**DOSSIER AUTOPORTEUR  
RELEVÉ DES INSUFFISANCES CONCERNANT LE DOSSIER  
D'ENREGISTREMENT DE LA SOCIÉTÉ MI-CA PRESTATIONS  
DÉPOSÉ LE 16 JUIN 2021 EN PRÉFECTURE**

**✓ Zone Humide**

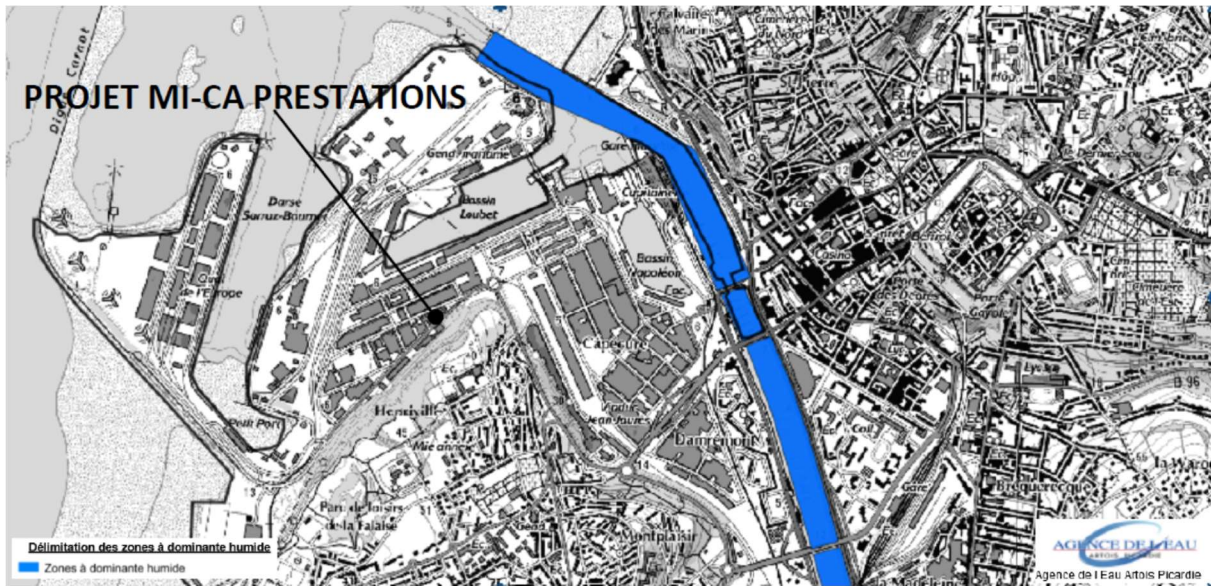
**L'exploitant doit étudier si le site est situé ou non en zone humide car l'implantation de cet équipement modifiera le terrain naturel et entraînera une imperméabilisation des sols. L'étude « zone humide » doit reposer sur une approche pédologique et floristique. A noter, que pour les terrains anthropisés une étude pédologique suffit. L'étude doit être jointe au dossier.**

C'est une friche industrielle récente (cf en page 7 du cerfa : « implantation en zone industrielle sur un terrain nu après démolition, auparavant déjà à usage industriel »). Voir photos de l'état actuel du site.

Le terrain du projet n'est pas situé dans ou à proximité d'une zone à dominante humide, selon les données de l'Agence de l'Eau Artois-Picardie [https://carmen.carmencarto.fr/52/zdh\\_aeap.map](https://carmen.carmencarto.fr/52/zdh_aeap.map) :

Ces éléments montrent l'absence de potentialité de zone humide à l'emplacement du projet.
